Unterschiedliche Versionen der Spannrolle aus den Zahnriemenkits CT1139K2, CT1139K3PRO, CT1139WP2, CT1139WP6, CT1139WP8PRO, verwendet in diversen 1.2-2.0L TDI Common Rail Motoren EA189 von Audi/ Seat/ Skoda/ VW

Abb.1 Ausführung Litens / INA

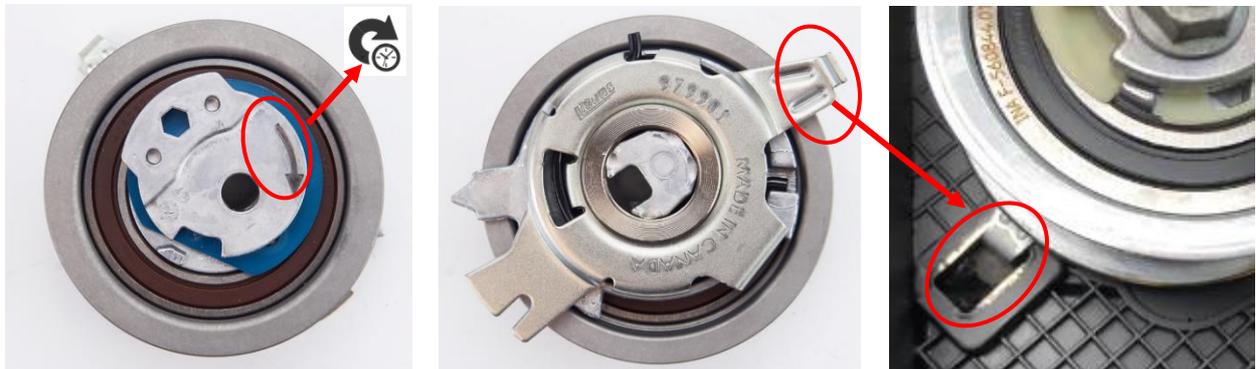
Die gelieferte Spannrolle V56349 unterscheidet sich optisch von der im Fahrzeug verbauten Rolle. Sie lässt sich scheinbar nicht so spannen, wie es in der Einbauanleitung beschrieben ist.

Es werden zwei unterschiedliche Spannrollenversionen vom Fahrzeughersteller verbaut. Auch im Continental Kit kann entweder die eine oder die andere Variante enthalten sein. Abb.1 oder Abb.2

Beide Versionen der Spannrolle können austauschbar in den vom Fahrzeughersteller angegebenen Motoren verwendet werden. Die Einbauanweisungen des Fahrzeugherstellers müssen beachtet werden, da sich Art des Einbaus und Spannrichtung unterscheiden. Die Gates-Version wird gegen den Uhrzeigersinn, die Litens-/ INA-Versionen im Uhrzeigersinn gespannt. Die Spannrichtung beider Rollen ist klar definiert (Pfeil auf der Außenseite der Spannplatte).
